<p>01/3 Belange des Straßenwesens</p> <p>Das Plangebiet befindet sich außerhalb der straßenrechtlichen Ortsdurchfahrt von Balingen an der L 415.</p> <p>Die Abteilung – Mobilität, Verkehr, Straßen – erhebt keine Einwendungen zur 1. Änderung des Bebauungsplans „GE Steinenbühl“. Die Änderung der baulichen Nutzung hat keine Auswirkungen auf die Belange der Landesstraße.</p>	<p>Kenntnisnahme</p>

<p>05</p>	<p>Polizeipräsidium Reutlingen, Referat Prävention Schreiben vom: 07.07.2021</p>	
	<p>Zum Bebauungsplan " Gewerbegebiet Steinenbühl " in Balingen habe ich folgende Anregung vorzubringen:</p> <p>Die Stadt Balingen beabsichtigt den rechtskräftigen Bebauungsplan dahingehend zu ändern, die bislang als eingeschränktes Gewerbegebiet ausgewiesenen Flächen als Gewerbegebiet auszuweisen, damit die Nachfrage an gewerblichen Bauplätzen gedeckt werden kann.</p> <p>Seitens des Polizeipräsidiums Reutlingen möchte ich anregen, die Erwerber der Gewerbebauplätze dahingehend zu informieren, dass die Kriminalpolizeiliche Beratungsstelle bereits in der Phase der Planung eines</p>	<p>Kenntnisnahme</p>

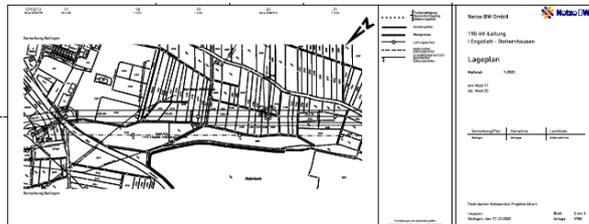
Die max. Höhe für Baugeräte im Schutzstreifen der 110-kV-Leitungsanlage beträgt 5,00 m. Diese Höhe darf nicht überschritten werden. Für die Bodenabtragung ist der Einsatz eines Baggers nicht, lediglich der Einsatz einer Laderaupen erlaubt, wobei die o.g. max. Höhe stets eingehalten werden muss.

Die Anlage von Bodenmieten ist nicht oder nur eingeschränkt möglich.

Das Be- und Entladen von Lastkraftwagen (insbesondere das Entleeren der Lademulde) sowie der Einsatz von Baggergeräten ist nicht oder nur eingeschränkt möglich.

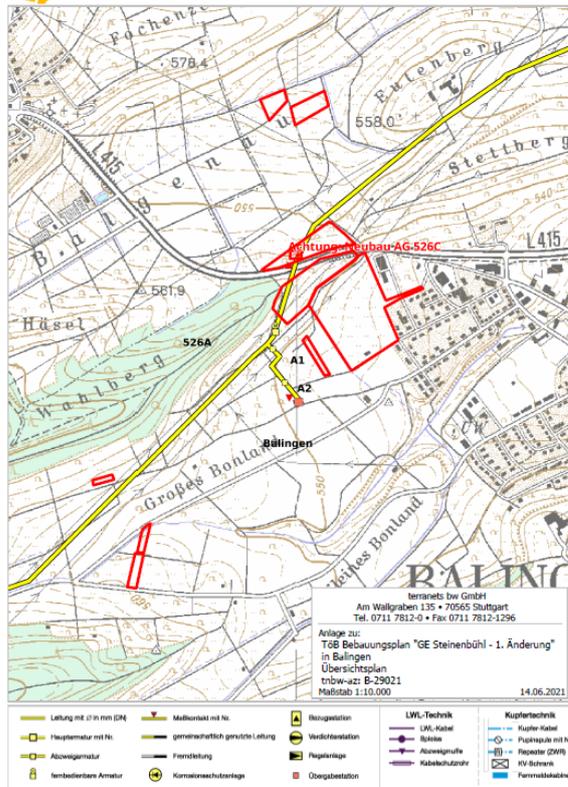
Unsere Anlagen werden durch die Kompensationsmaßnahmen K1 und K2 auf den Flurstücken 3717 und 3140 betroffen sein.

Vor diesem Hintergrund bitten wir Sie, sicherzustellen, dass diese Vorgaben sowie die beigefügten Auflagen und Technischen Bedingungen der terranets bw GmbH im Rahmen der weiteren Planungen und der Umsetzung der Maßnahmen beachtet und eingehalten werden.

Die Gasfernleitung und die Kabel sind gemäß den Vorschriften über Gashochdruckleitungen in einem Schutzstreifen verlegt. Der Schutzstreifen hat eine Breite von 6 m (je 3 m beiderseits der Rohrachse) und ist grundsätzlich durch die Eintragung einer beschränkt persönlichen Dienstbarkeit im Grundbuch dinglich gesichert.

Im Schutzstreifen dürfen für die Dauer des Bestehens der Gashochdruckanlagen keine Gebäude oder baulichen Anlagen errichtet werden. Auch Dachvorsprünge, Schachtbauwerke, sonstige An- und Aufbauten sowie Werbeanlagen usw. dürfen nicht in den Schutzstreifen und dessen Lichtraum hineinragen.

Darüber hinaus dürfen keine sonstigen Einwirkungen vorgenommen werden, die den Betrieb der Gashochdruckanlagen und Telekommunikationskabel beeinträchtigen oder gefährden. So sind unter anderem das Einrichten von Dauerstellplätzen (z.B. für Container, Wohnwagen und Baustelleneinrichtungen), das Lagern von schwer zu transportierenden Materialien sowie das Anpflanzen von Bäumen und tiefwurzelnenden Sträuchern im Schutzstreifenbereich unzulässig.

Jegliche Inanspruchnahme des Schutzstreifens bedarf im Vorfeld einer Regelung aus technischer und rechtlicher Sicht durch die terranets bw GmbH.

Falls im Zusammenhang mit dem Vorhaben Tätigkeiten durchgeführt werden, bei denen Erschütterungseinwirkungen auf die Gashochdruckanlagen nicht ausgeschlossen werden können, ist sicherzustellen, dass die maximal zulässige Schwinggeschwindigkeit auf der Gasfernleitung von 30 mm/s nicht überschritten wird. Gegebenenfalls ist die Unbedenklichkeit der Erschütterungseinwirkungen durch einen Gutachter zu überprüfen und schriftlich zu bestätigen.

Der zur Änderung anstehende Bebauungsplan besitzt seit 03.05.2018 Rechtskraft. Die darin festgesetzten Kompensationsmaßnahmen K1 und K2 wurden bereits vollumfänglich umgesetzt. Dabei handelt es sich um ergänzende Jungbaumpflanzungen von Obstgehölzen innerhalb alter Streuobstbestände.

Die terranets bw GmbH wurde im Rahmen des Verfahrens zum rechtskräftigen Bebauungsplan „Gewerbegebiet Steinenbühl“ gehört. Zu diesem Zeitpunkt waren die Kompensationsmaßnahmen bekannt. Es wird auf das Schreiben der terranets bw GmbH vom 02.03.2017 verwiesen.

Im Rahmen des vorliegenden Änderungsverfahrens soll ein eingeschränktes Gewerbegebiet in ein Gewerbegebiet gemäß § 8 BauNVO umgewandelt werden. Innerhalb des Änderungsverfahrens werden Stellungnahmen berücksichtigt, soweit sie sich auf die geänderten Bestandteile des rechtskräftigen Bebauungsplans beziehen. Die Schwarzwald-Leitung DN 300 und die Telekommunikationskabel werden durch die Bebauungsplanänderung nicht tangiert. Ein unmittelbarer Bezug zwischen den vorgetragenen Anregungen und dem Änderungsverfahren besteht nicht.

Mit diesem Hintergrund sieht die Stadt Balingen die aufgeführten Anregungen der terranets bw GmbH als abgearbeitet - im Rahmen des rechtskräftigen Bebauungsplan Gewerbegebiet Steinenbühl - an. Die vorgetragenen Anregungen werden nicht berücksichtigt.
